「東京都建築安全条例に基づく寄宿舍に係る 建築基準等についての見直しの考え方」

1 見直しの考え方の概要

(1) 寄宿舍等について、規模や形態に応じたきめ細かい基準とする見直し

●窓先空地についてのイメージ図（2階平面）

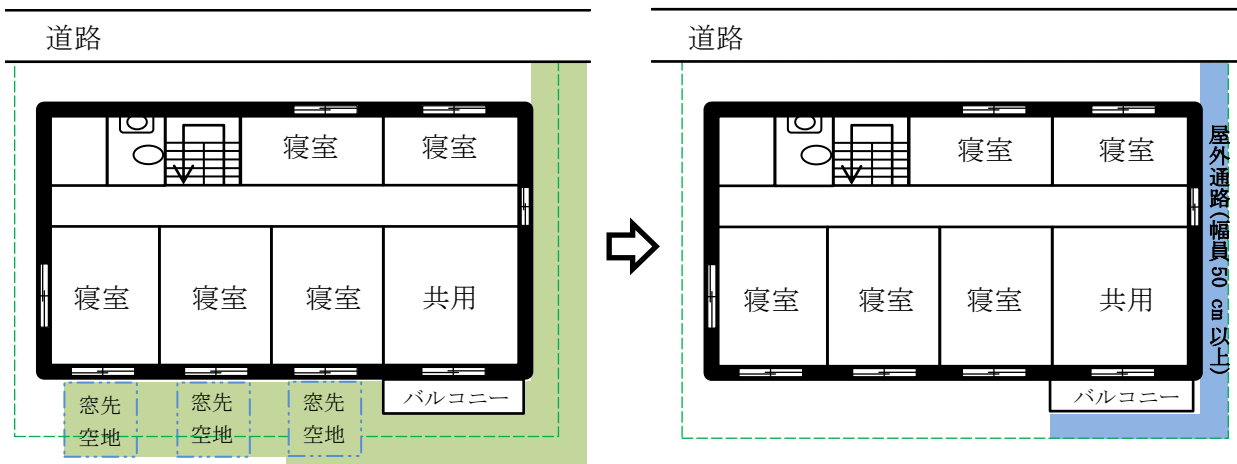
【現行】各寝室に窓先空地が必要

【見直し後】屋外通路の確保などにより窓先空地は不要

- ① 各階に設置した共用の部分※に直接屋外に通ずる窓及び避難上有効なバルコニー又は器具等を設け、道路等まで避難上有効に連絡させた幅員50cm以上の屋外通路を確保することにより、窓先空地は不要（第19条第1項第2号・第3号）
ただし、各寝室に直接屋外に通ずる窓を設け、同様な避難経路を確保する場合も、窓先空地は不要
※非常時に避難経路とすることが可能なものを含む
- ② 廊下は両側居室としてもよい（第20条第2項）
- ③ 廊下の幅員は制限しない（第20条第3項）
- ④ 路地状敷地に建築可能（第10条）
- ⑤ 特殊建築物として求められる接道長さを要しない（第10条の3）
- ⑥ 遮音間仕切壁は不要（第11条の4）
- ⑦ 既存建築物の転用等やむを得ない場合は、寝室面積が7㎡未満でもよい（第19条第1項第1号）

●窓先空地についてのイメージ図（2階平面）

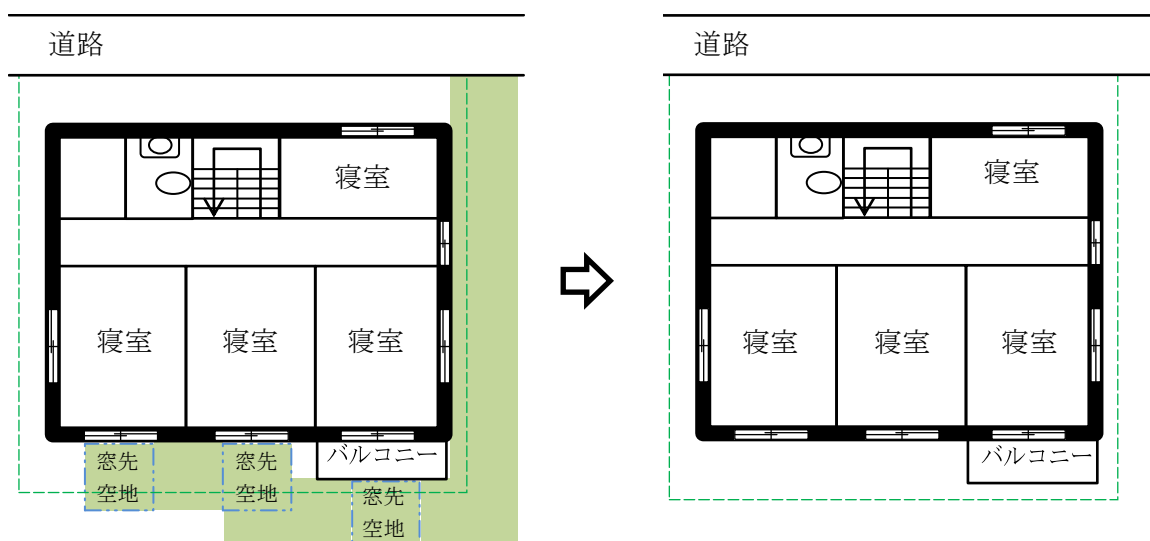
【現行】 各寝室に窓先空地が必要

【見直し後】 窓先空地は不要

① 窓先空地は不要（第19条第1項第2号）

②～⑦は＜基準ア＞と同様

●窓先空地についてのイメージ図（2階平面）

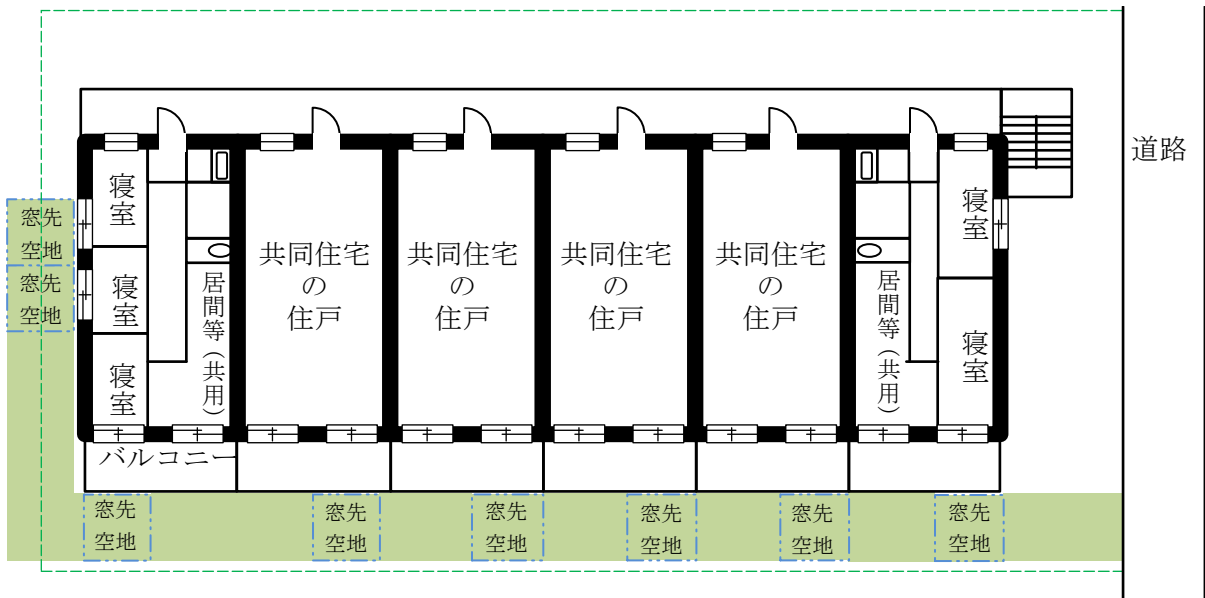
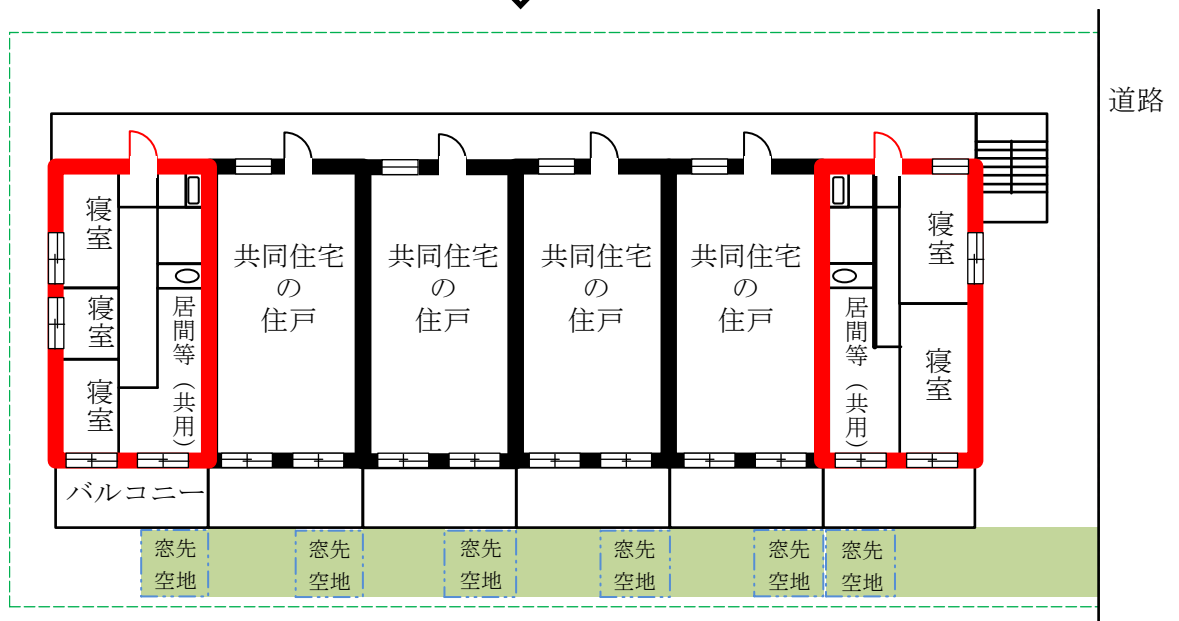
【現行】各寝室に窓先空地が必要

【見直し後】避難経路の確保により各寝室の窓先空地は不要

- ① 各区分※に設置した共用の部分に直接屋外に通ずる窓及び避難上有効なバルコニー又は器具等を設け、窓先空地を確保することにより、各寝室には窓先空地を設けなくてよい（第19条第1項第2号・第3号、第2項・第3項）
※居室の床面積が100㎡以下の階又は100㎡以内ごとに準耐火構造の壁等で区分（自動スプリンクラー設備等を設置した場合は200㎡以内）
- ② 各階にある「区分数＋住戸数」が6以下であれば直通階段は1つでよい（第18条第1項）
- ③ 各区分内にある廊下は両側居室としてもよい（第20条第2項）
- ④ 各区分内にある専用の廊下の幅員は制限しない（第20条第3項）
- ⑤ 遮音間仕切壁は不要（第11条の4）
- ⑥ 既存建築物の転用等やむを得ない場合は、寝室面積が7㎡未満でもよい（第19条第1項第1号）
